Re: Objection to Plan No. 101-1070911 – Hasbon Complex, Jerusalem

**חוות דעת סביבתית מטעם חברת
יוזמות בנושא משטר הרוח**

התנגדות לתכנית 101-1070911 מתחם חסבון, ירושלים- דו"ח מיקרו אקלים לבחינת
משטר הרוחות

איור 15: רוחות במהירות 15 מ"ש'- מבט על

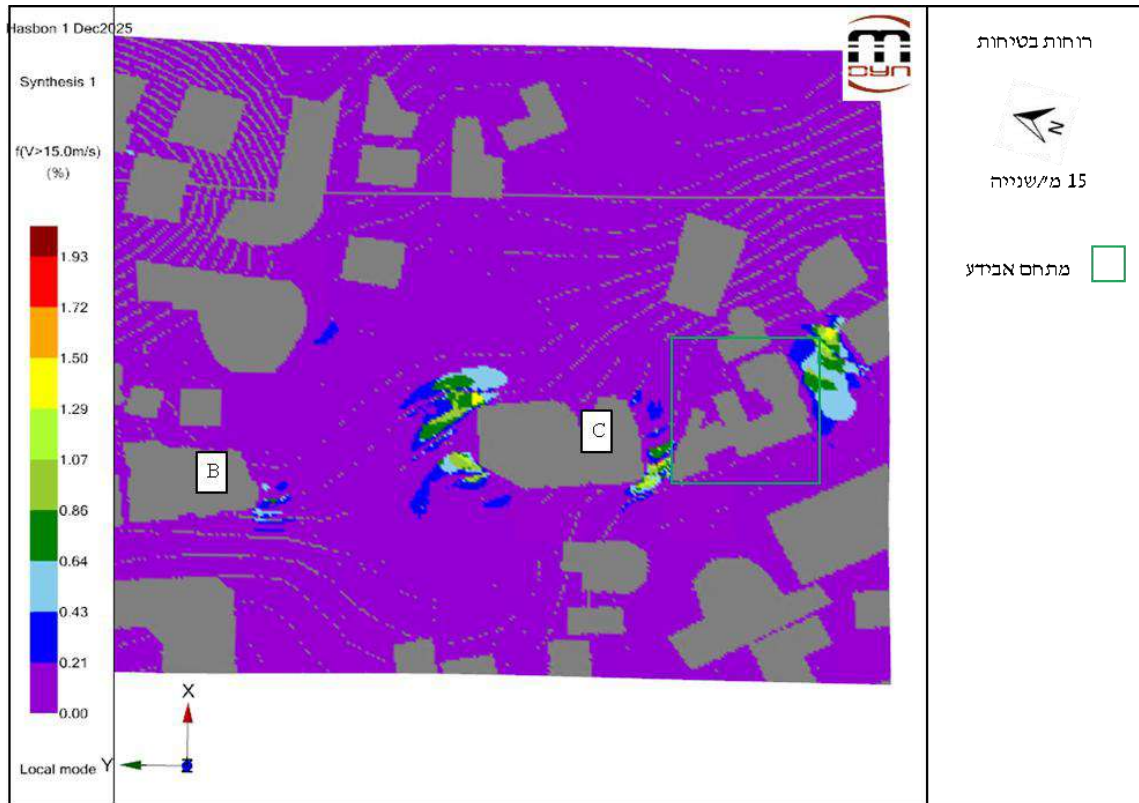
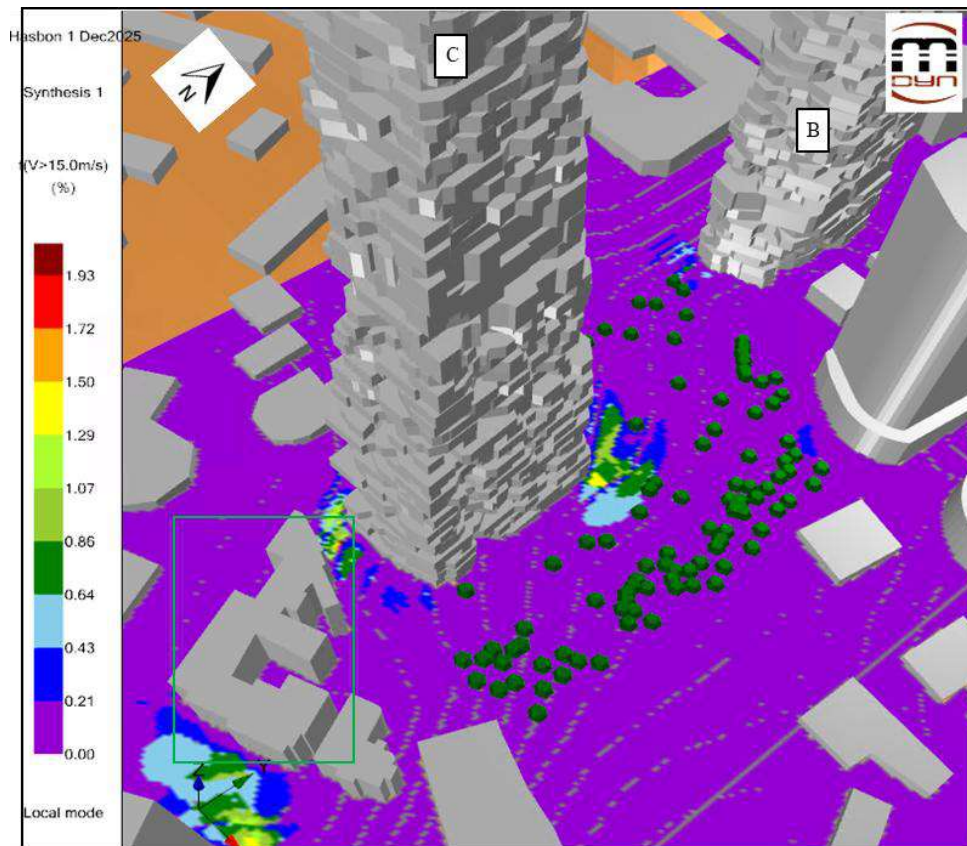
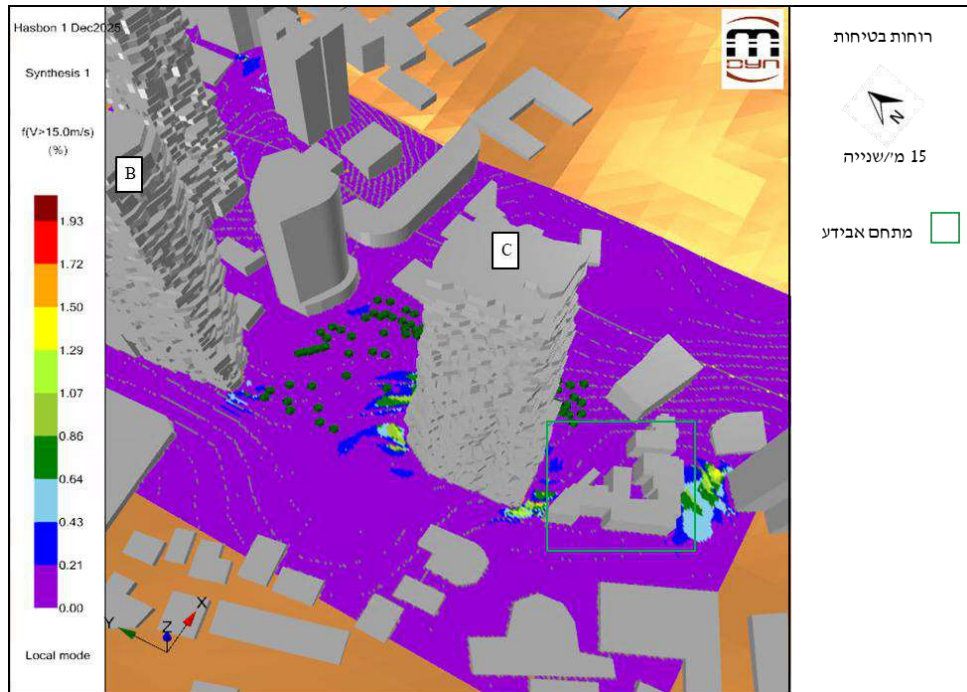
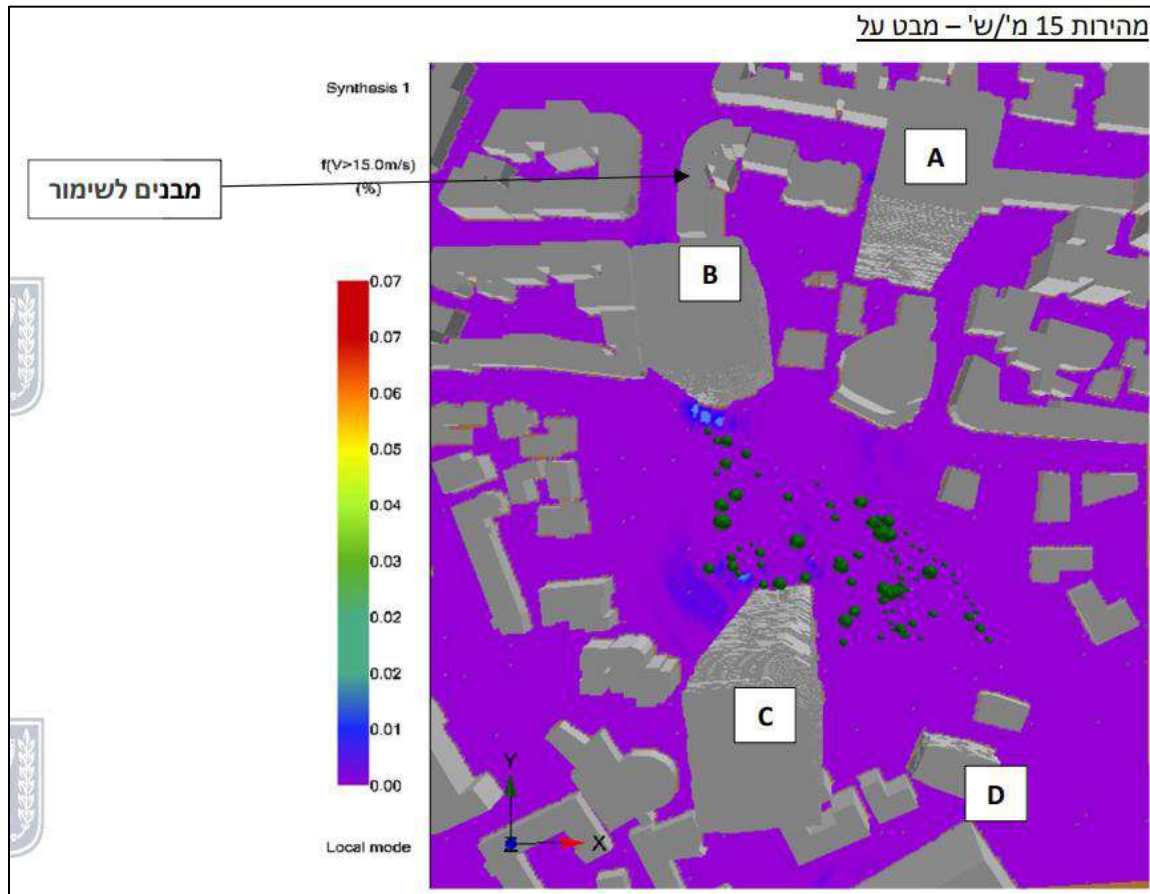
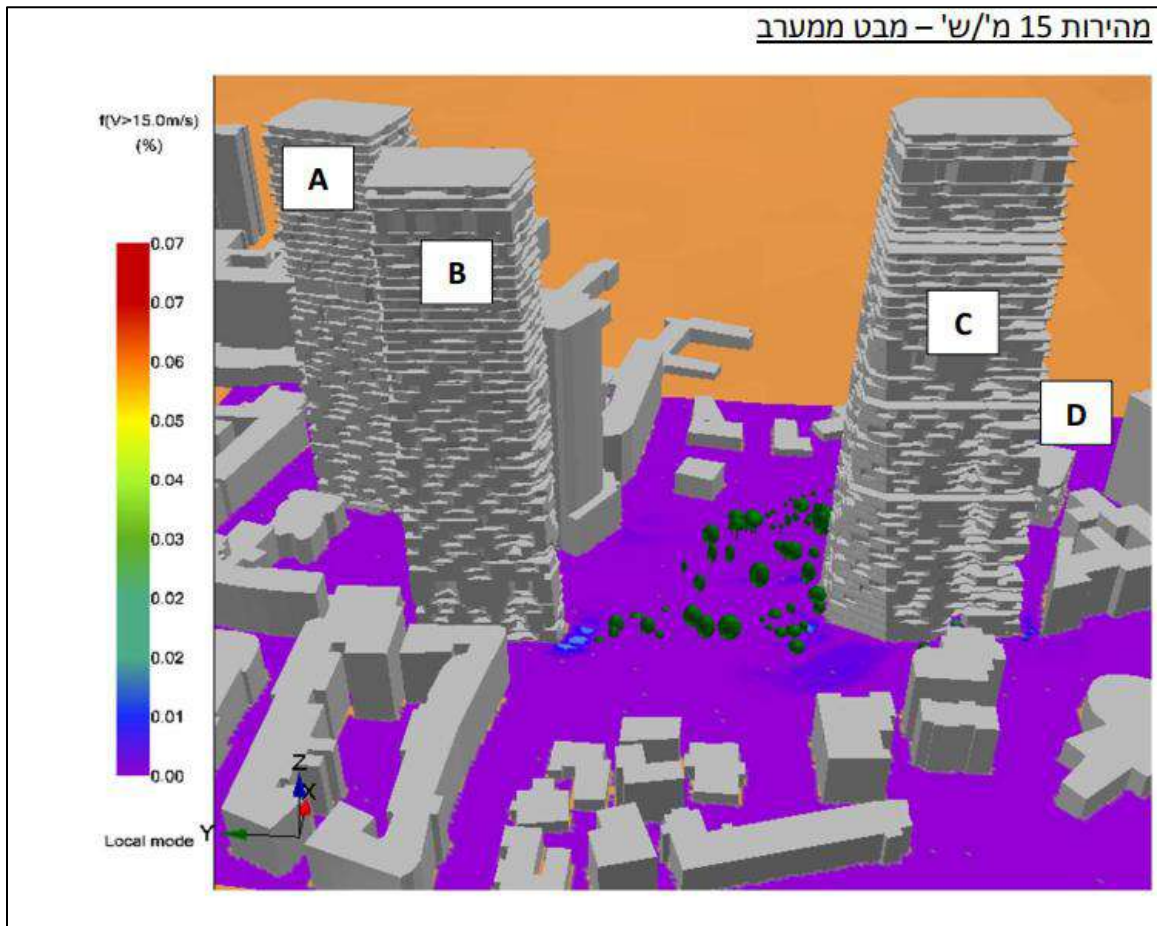
מניתוח התרשימים ניתן לראות כי קיימת אי אחידות בתוצאות שני הדוחות.

על פי הדוח שנערך על ידינו נראה כי במעבר שבין מגדל C למתחם אבידע המוגדר כאזור מעבר נמצא מוקד אחד של חריגה בו מתקבל 1.72% רוחות הגבוה מ-15 מ"ש שנייה. כאשר נצפות הגברות רוח בסדר גודל כזה הן חריגות רוח אשר לא מאפשרות שהות בטוחה במרחבים הציבוריים.

איור 17: רוחות במהירות 20 מ"ש/ש' - מבט על

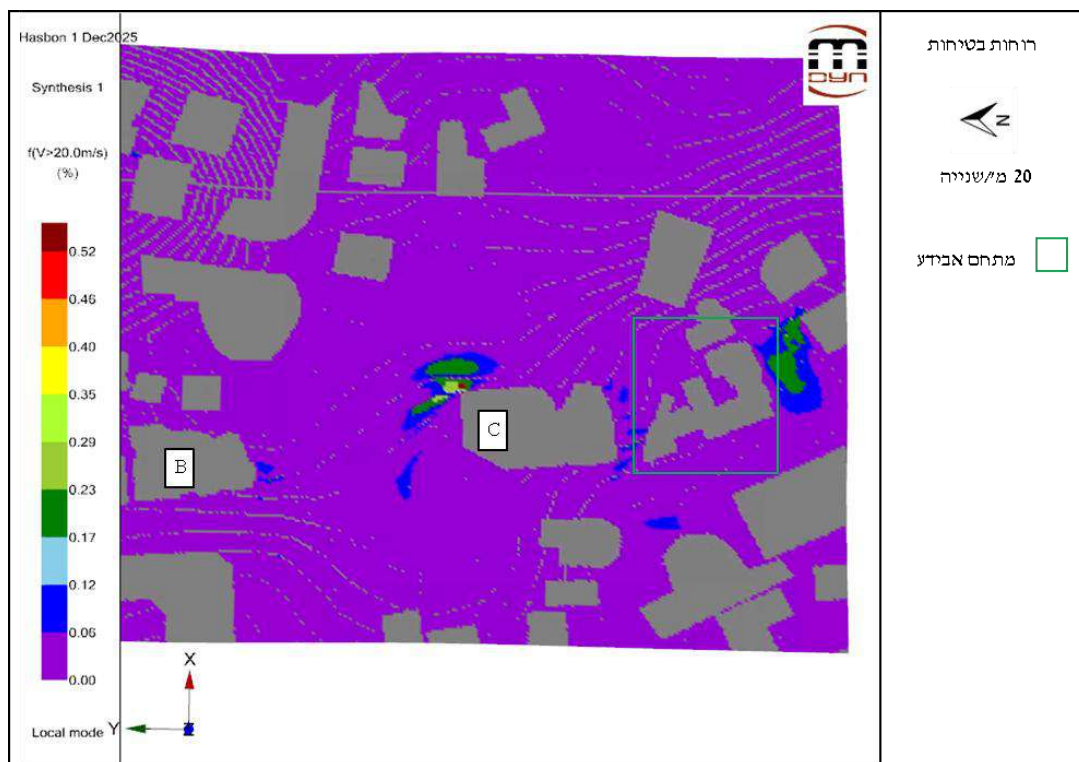
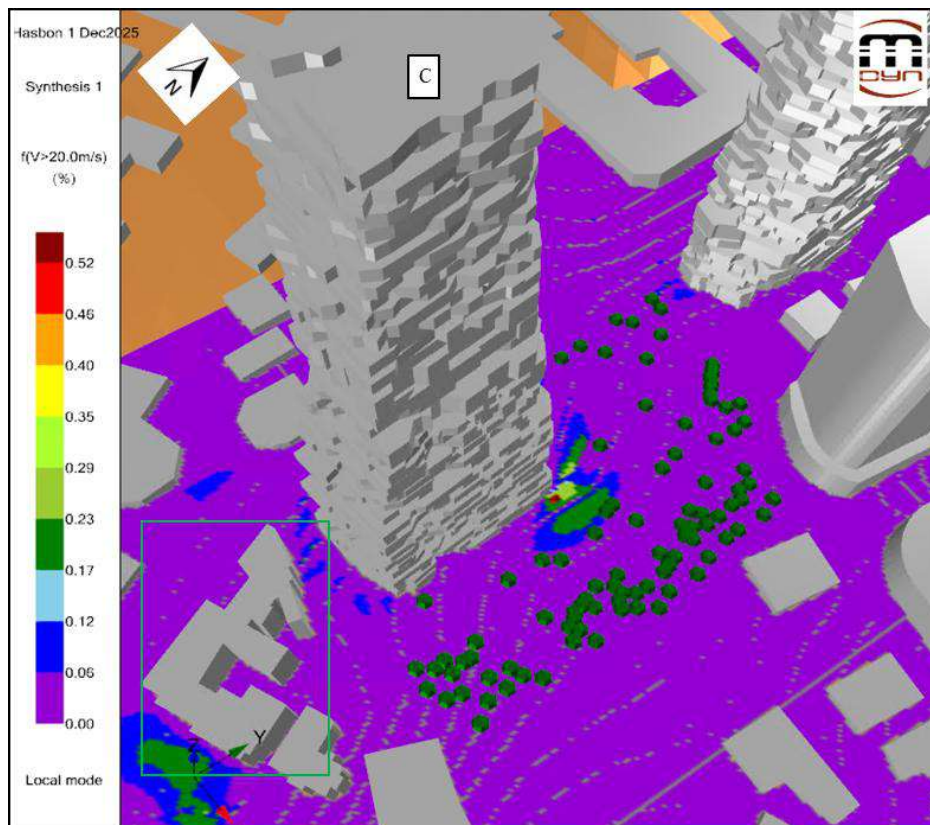
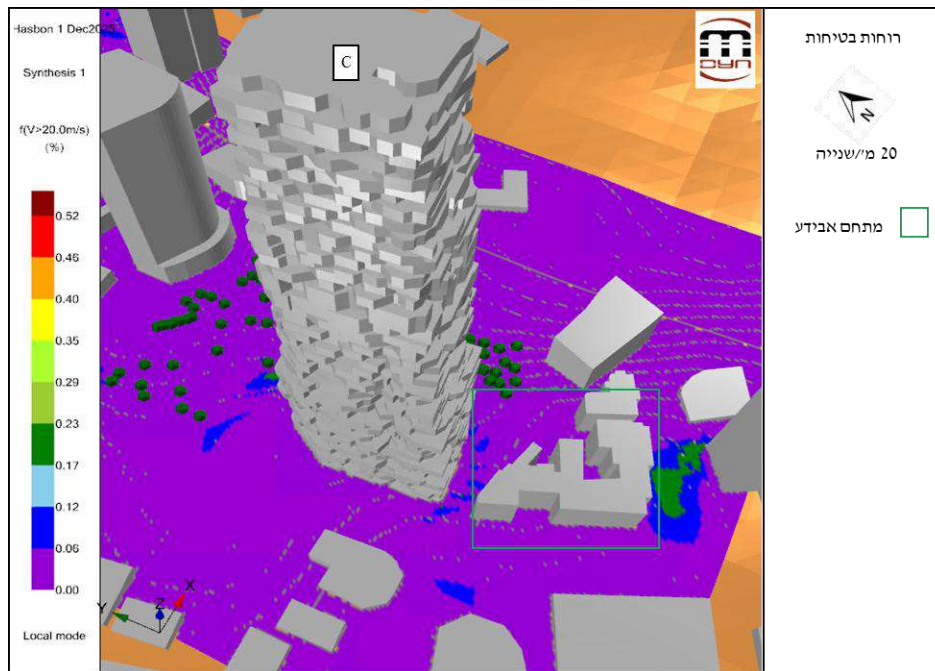
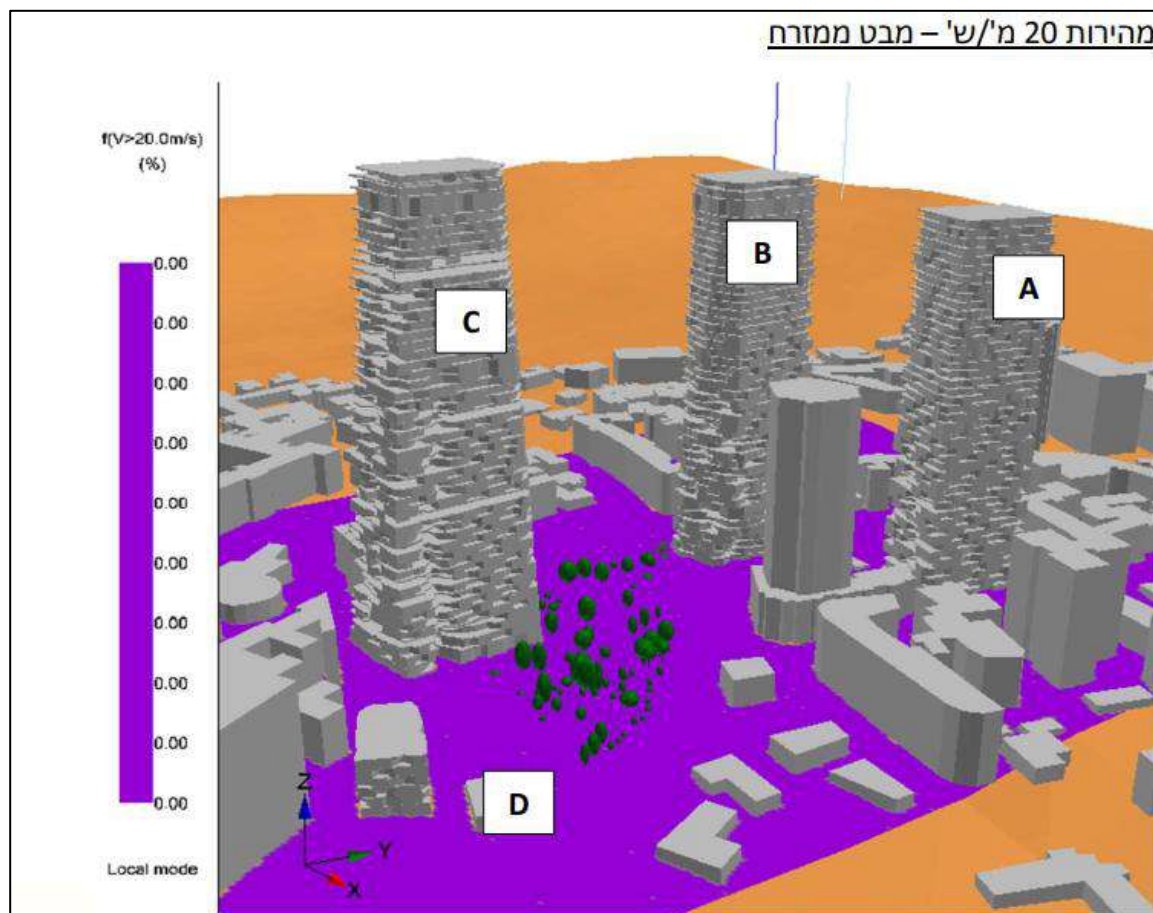
מניתוח התרשימים ניתן לראות כי קיימת אי אחידות בתוצאות שני הדוחות.

על פי הדוח המוצע במעבר שבין מגדל C למתחם אבידע המוגדר כאזור מעבר נראה כי מתקבלת חריגה של 0.12% רוחות הגבוה מ-20 מ"ש/שנייה. כאשר נצפות הגברות רוח בסדר גודל כזה הן חריגות רוח אשר לא מאפשרות שהות בטוחה במרחבים הציבוריים.
